Modulo per la presentazione delle osservazioni per i piani/programmi/progetti sottoposti a procedimenti di valutazione ambientale di competenza statale

ASS. FORUM AMICI DEL TERRITORIO E.T.S - c.f. 93143510753

ID: 11165 Progetto di un impianto agrivoltaico denominato "CORIGLIANO 43.8", di potenza pari a 54,40 MW e delle relative opere di connessione alla RTN, da realizzarsi nei Comuni di Corigliano D'Otranto, Cutrofiano, Sogliano Cavour, Secli, Aradeo, Galatone e Galatina (LE).

Figura 2 – Interferenza con il Piano Paesaggistico Territoriale Regionale della Puglia

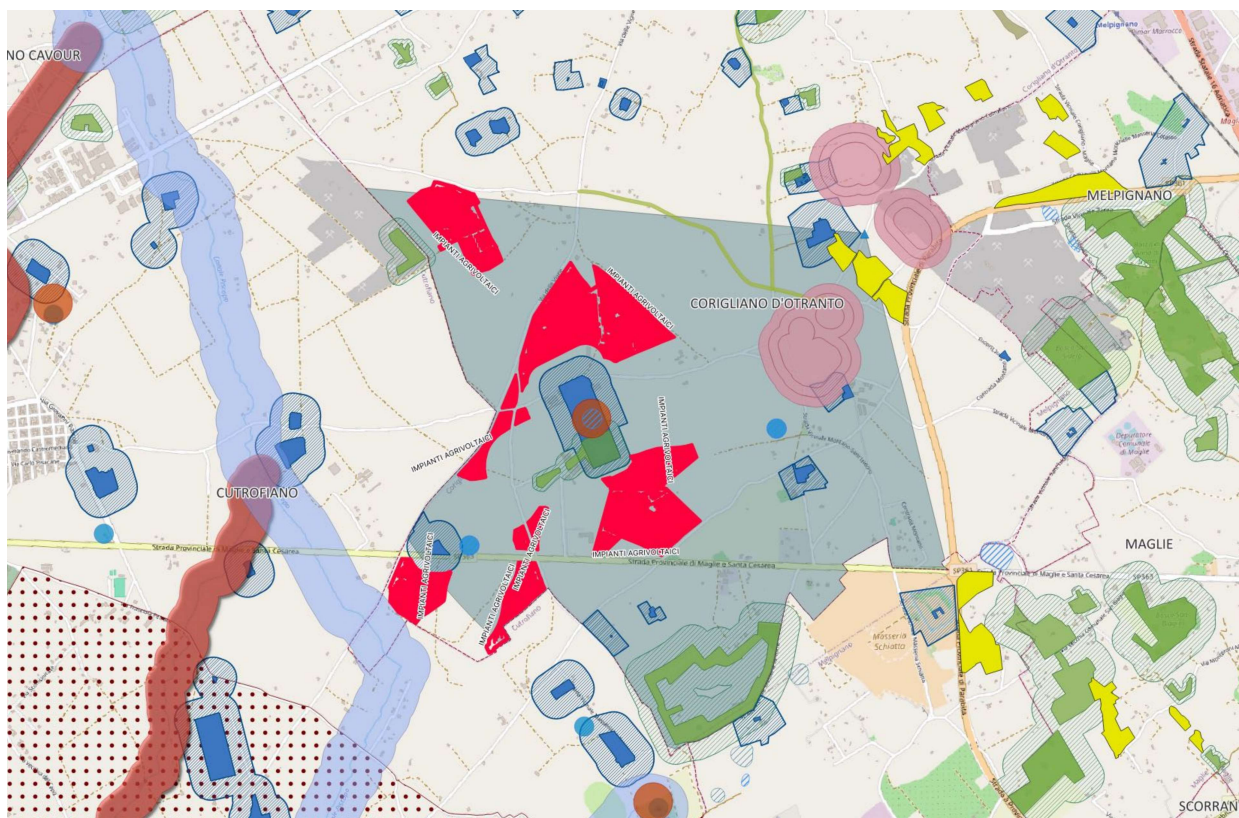
Gli impianti FER in esame, interferiscono in maniera sostanziale con le norme di tutela del PPTR della Puglia approvato con DGR n. 176/2015 e ss.mm.ii.. Il sito interessato è di notevole pregio paesaggistico ed è costellato da emergenze culturali di una certa importanza, come la stessa Masserie Appidè, Bafari, Lame, Astore, Pagliera e altre. **Gli impianti in esame, si trovano nelle immediate vicinanze del complesso di canali “Piscopio”, considerati acqua pubblica e **sono nella quasi totalità all’interno dell’Ulteriore Contesto Paesaggistico del PPTR della Puglia quale Cono Visuale.****

Considerata la differenza di quota tra il centro del cono visuale e l’area dell’impianto, di circa 15 m, la soluzione del doppio filare di ulivi proposta sul perimetro degli impianti, non è di alcuna utilità per mitigare e nascondere alla vista le grandi, frastagliate e disperse estensioni di pannelli.

D’altra parte, la scelta di tutelare proprio questo panorama, è legata all’unicità del paesaggio della piana di “Padulano”, storicamente adibita dapprima a pascolo e quindi a seminativo: la mancanza di alberature, muri di recinzione ed altri ostacoli visivi, costituisce l’essenza di un paesaggio che rischia di essere definitivamente cancellato dai pannelli e dagli inutili tentativi di nasconderli mediante alberature.

Figura 6 - Altri Impianti Agrovoltaici in fase autorizzatoria.

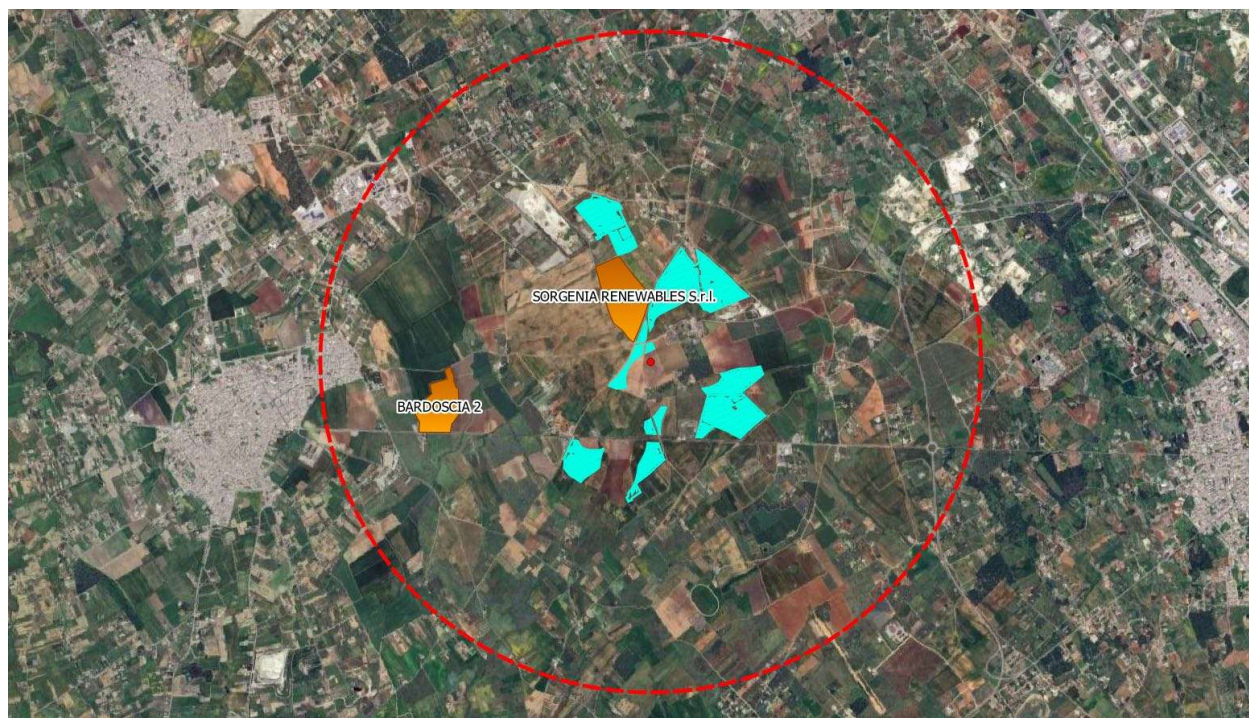
In particolare il valore S_{IT} , (che è la sommatoria di tutti gli impianti fotovoltaici appartenenti al dato dominio negli impatti cumulativi) non è corretto, perché non prende in considerazione due istanze di impianti agrovoltaici in corso di autorizzazione. (Figura 6)

La prima è relativa all'impianto agrivoltaico dalla società Sorgenia Renewables Srl, in corso di Valutazione di Impatto Ambientale presso il Ministero dell'Ambiente e della Sicurezza Energetica, che ha una superficie di **170.000 mq**.

La seconda è relativa all'impianto agrivoltaico "Bardoscia 2" della società OPDENERGY SALENTO 2 S.r.l., in corso di Valutazione di Impatto Ambientale presso la provincia di Lecce, che ha una superficie di **117.982 mq**.

Figura 7 - Aree non Idonee secondo il DGR2122 della Puglia.

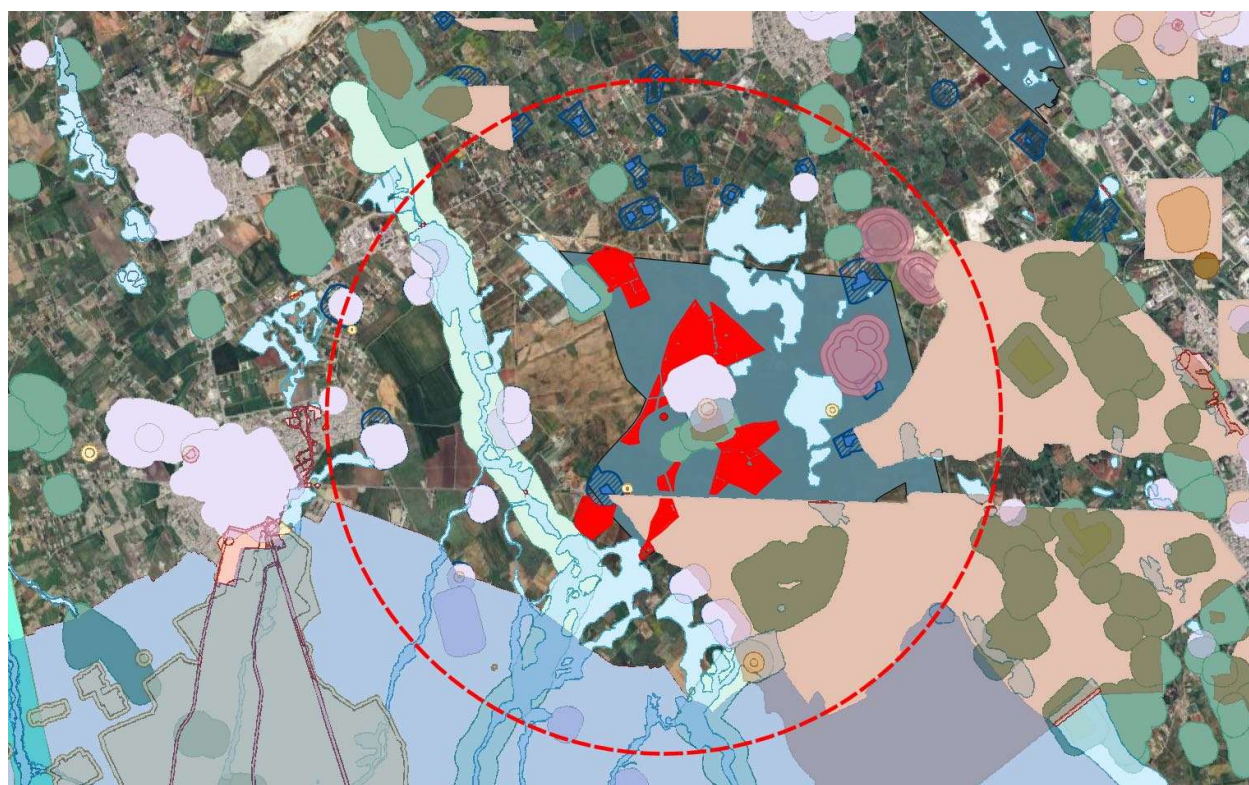
Il secondo dato non corretto è il valore di superficie delle Aree non Idonee, confrontano la Figura 5 che rappresenta le Aree non idonee secondo la società proponente, con le Figure 7 e 8 che rappresento le Aree Non Idonee FER secondo il DGR2122 della Puglia, si può subito notare che mancano tra le aree non idonee in figura 5, il Parco dei Paduli e gli Ambiti Territoriali Estesi B del PUTT .

Figura 8 - Superficie Aree non Idonee secondo il DGR2122 della Puglia

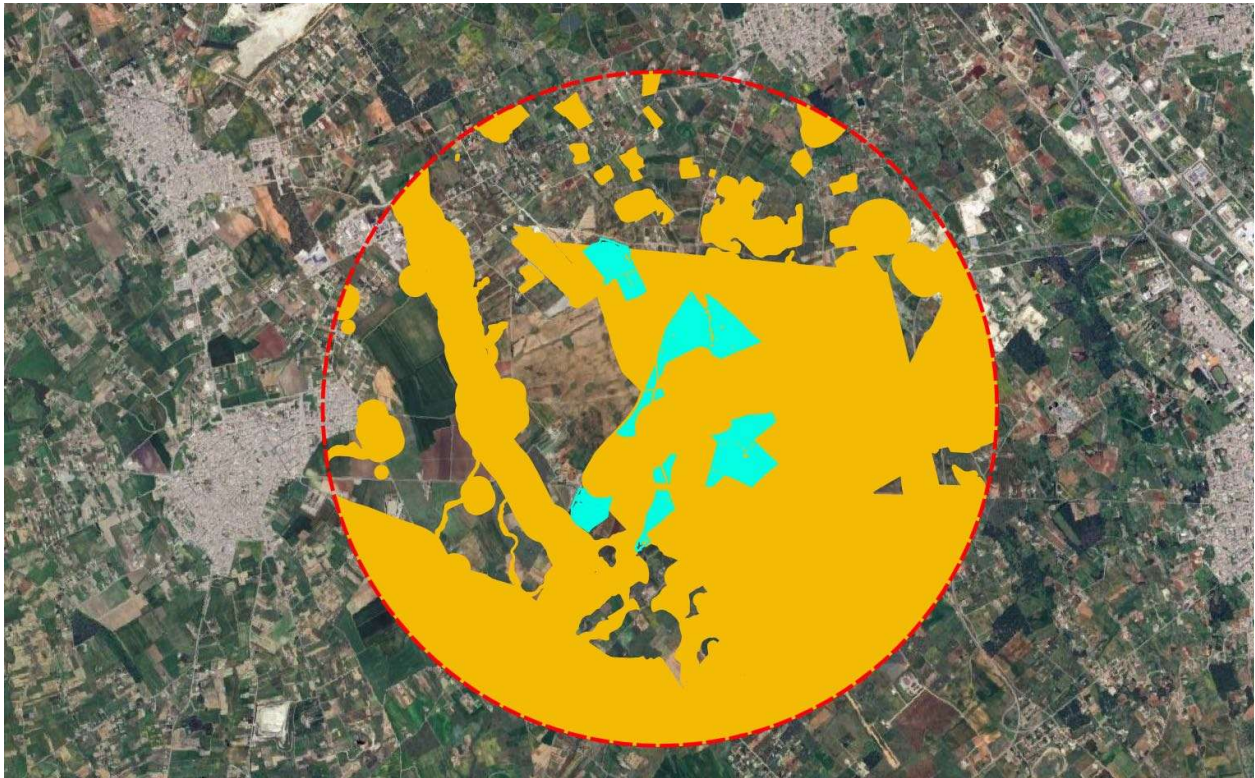
$$\text{Aree non Idonee} = 13.758.299 \text{ mq}$$

$$AVA = \pi * 2.620^2 - 13.758.299 = 21.565.149 - 13.758.299 = 7.806.850 \text{ mq}$$

$$IPC = 100 * 287.982 / 7.806.850 = 3,69$$

Il CRITERIO 1 risulta essere NON SODDISFATTO perché il valore IPC è > di 3.

Figura 10 - Superficie Aree non Idonee RAVA = 2.862 m

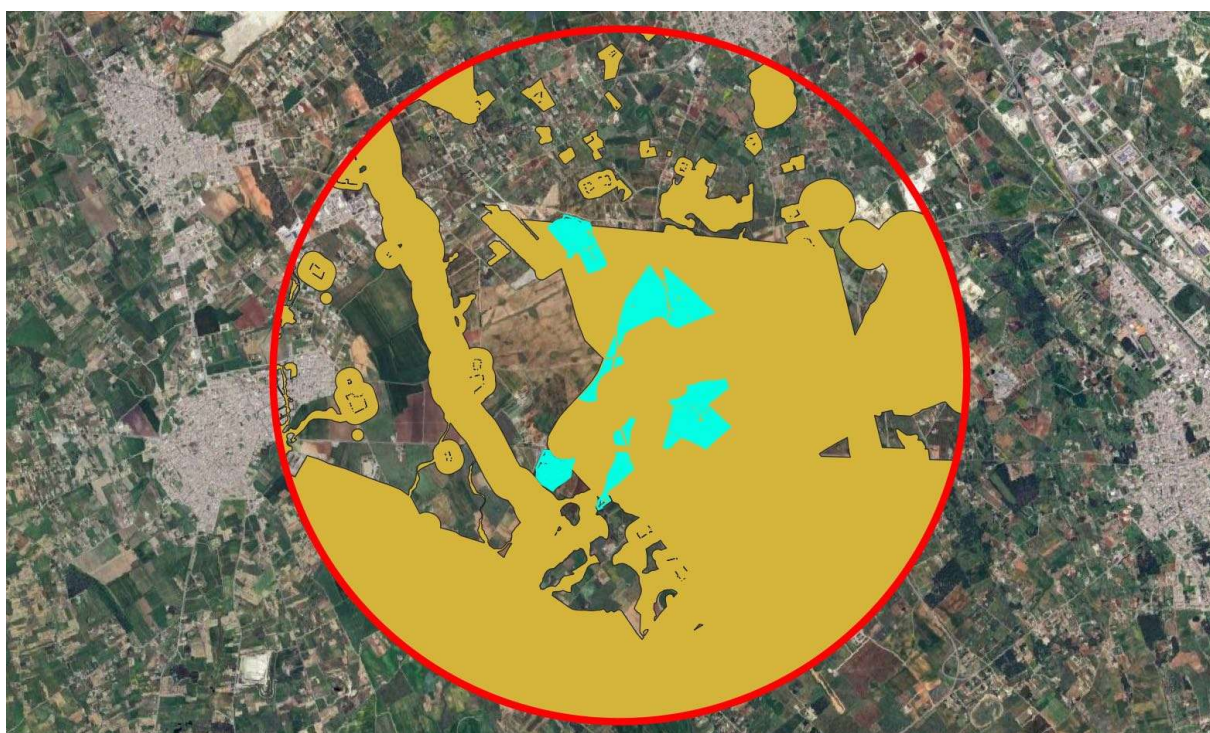
$$\text{Aree non Idonee} = 16.403.512 \text{ mq}$$

$$AVA = \pi * 2.862^2 - 16.403.512 = 25.732.924 - 16.403.512 = 9.329.412 \text{ mq}$$

$$IPC = 100 * 1.002.982 / 9.329.412 = \mathbf{10,75}$$

Il valore IPC è decisamente > di 3, per cui il CRITERIO 1 risulta essere NON SODDISFATTO.
